Исследование ТЭО для строительства проекта Рогунской ГЭС

Отчет по Фазе II : варианты определения проекта
Безопасность плотины
Часть 2: Гидрология и управление паводками

Обзор проекта ИГП

Рис. 3.1: Вид сверху – Отводящие и водосбросные сооружения – схема ИГП

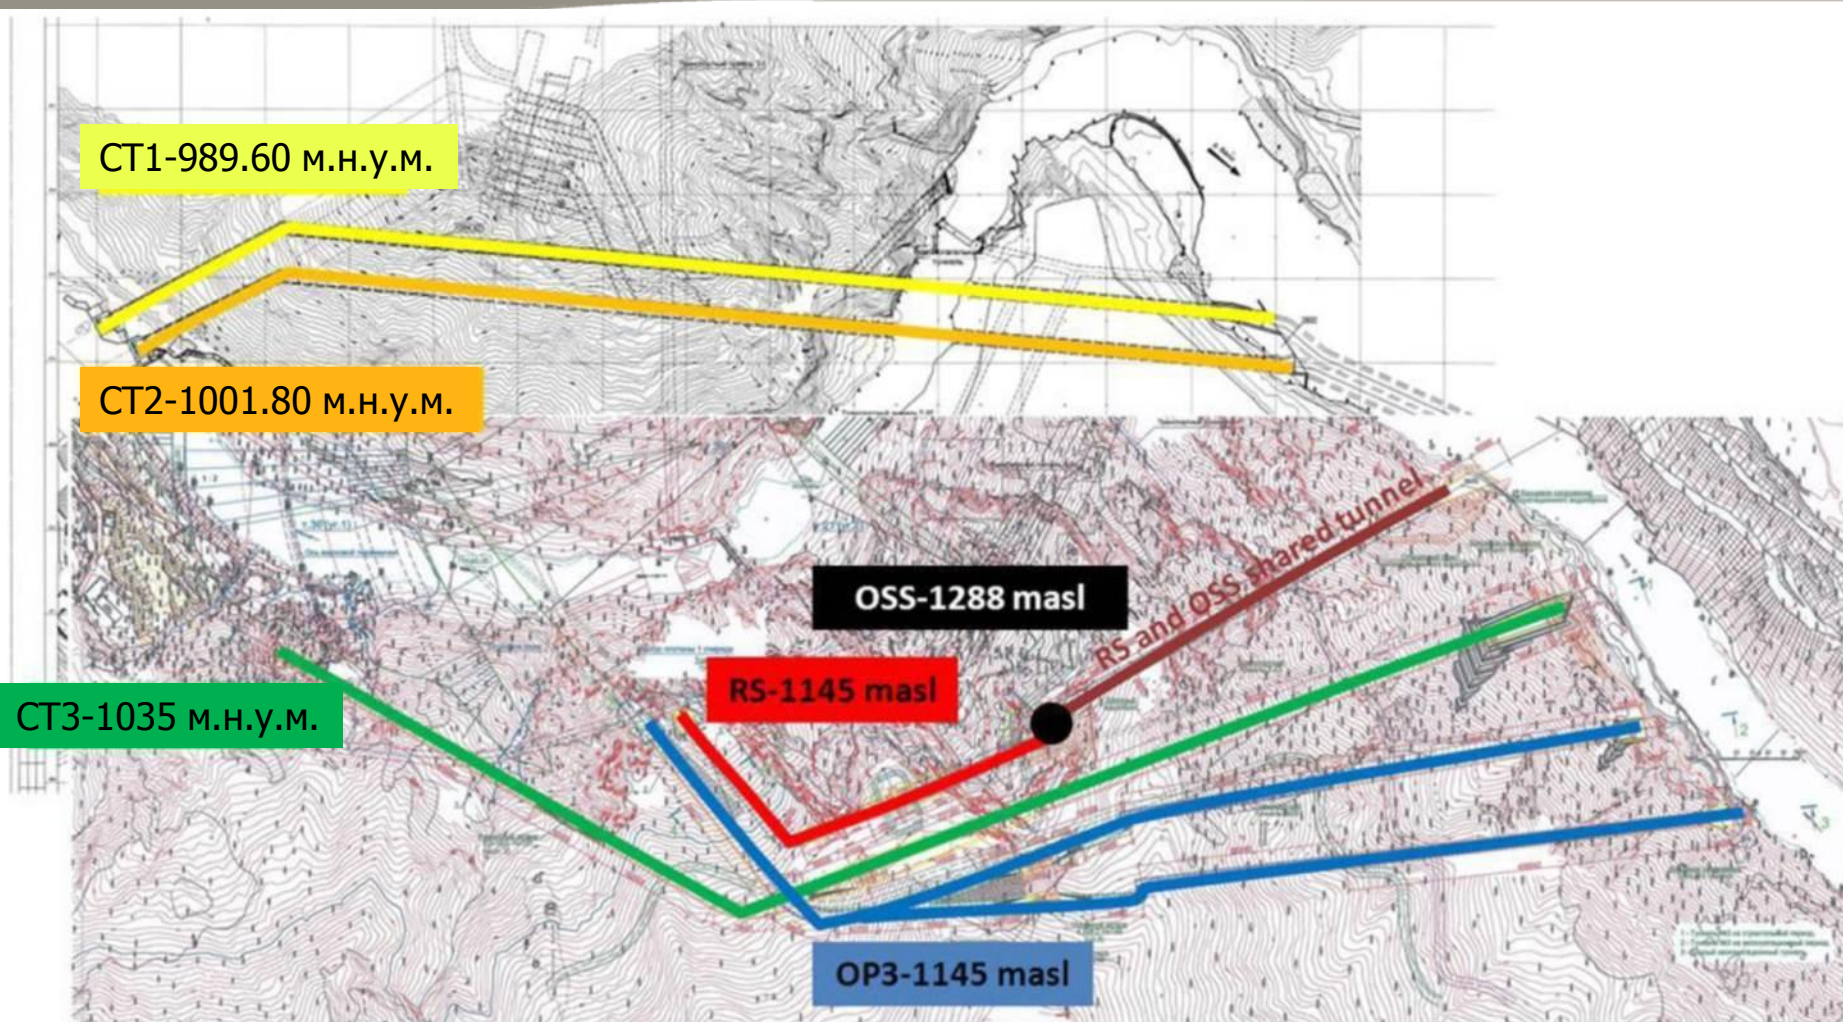
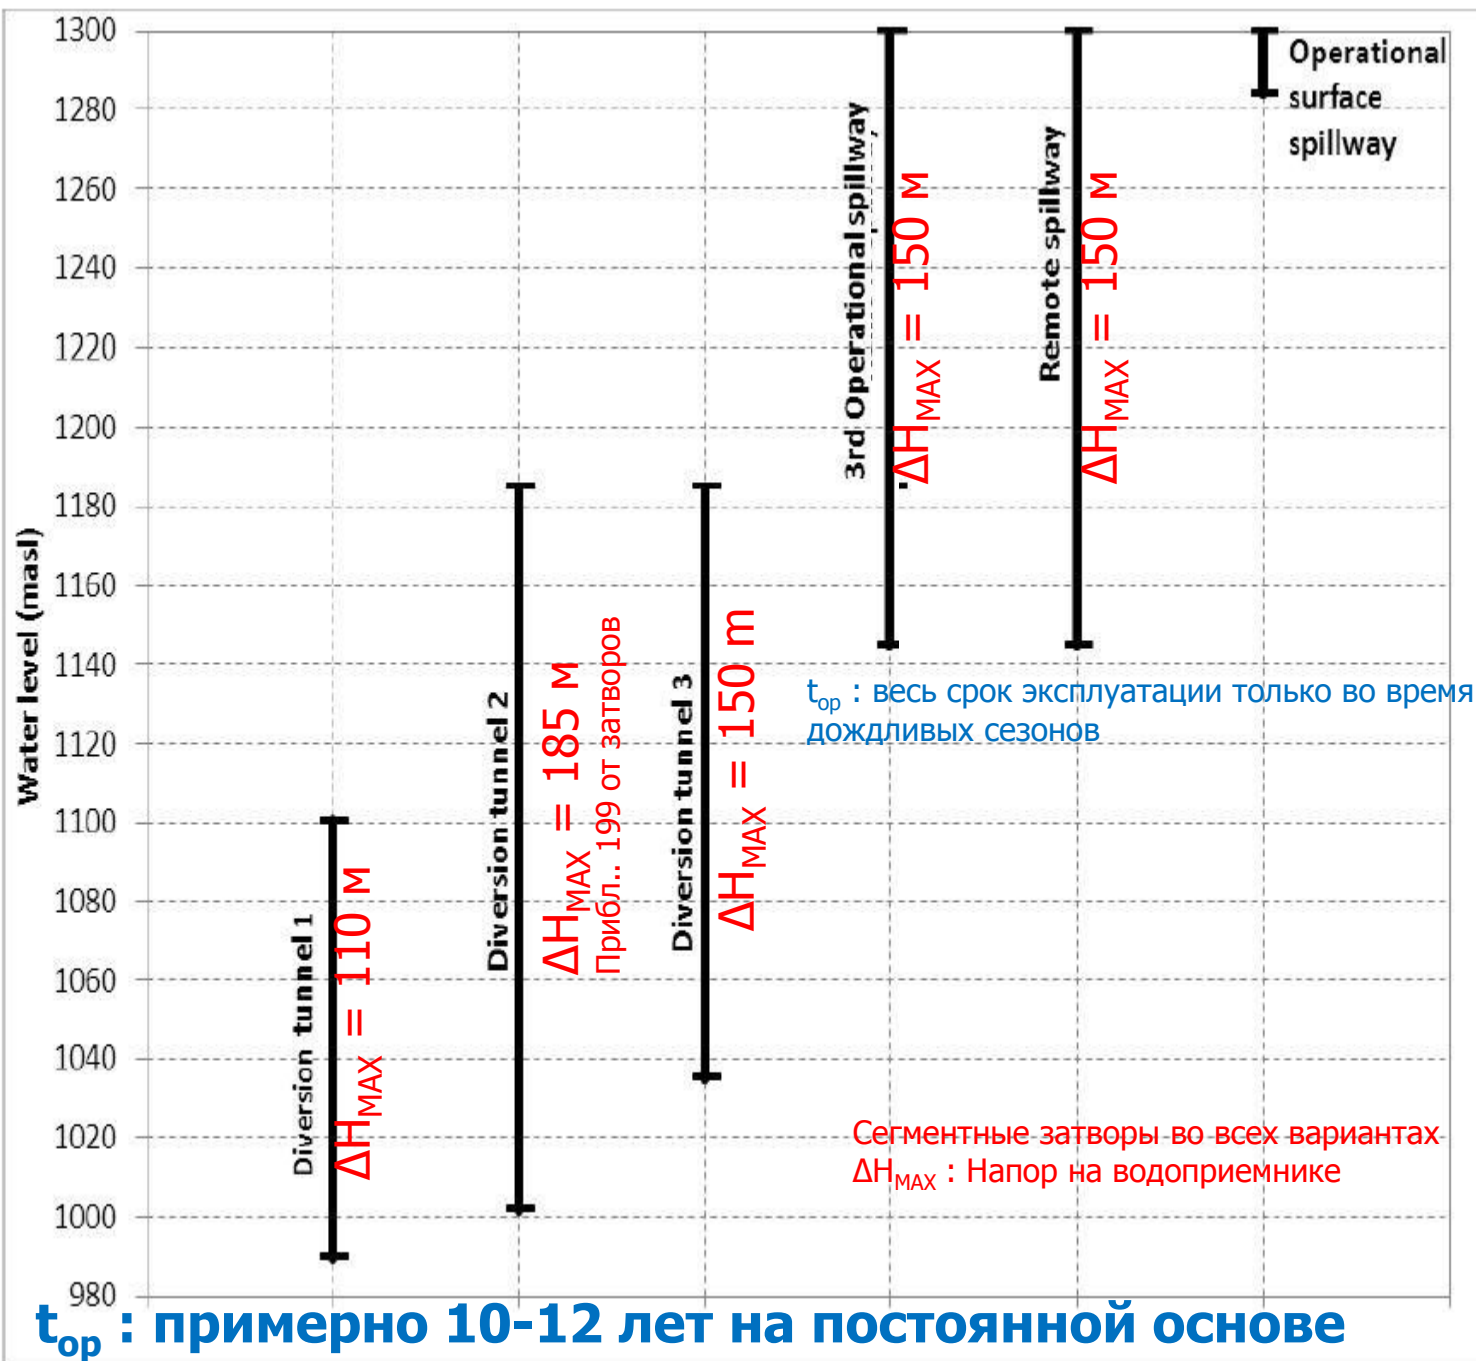
Согласно критериям Консультанта, несколько пунктов не выглядят полностью безопасными:

- Уровень защиты перемычки недостаточен;
- Напор воды, который должны поддерживать все сооружения (временные или постоянные), слишком высок;
- Не указана особенность Йонахшского разлома и не предложены меры для снижения последствий от его смещений, в то время как существует зависимость от СТЗ в течение существенного строительного периода;
- Всего два независимых сооружения;
- Шахтные водосбросы гашения энергии не были испытаны для такого масштаба;
- Не предусматриваются меры против паводков от прорыва ледниковых озер
- Не учтено влияние наносов
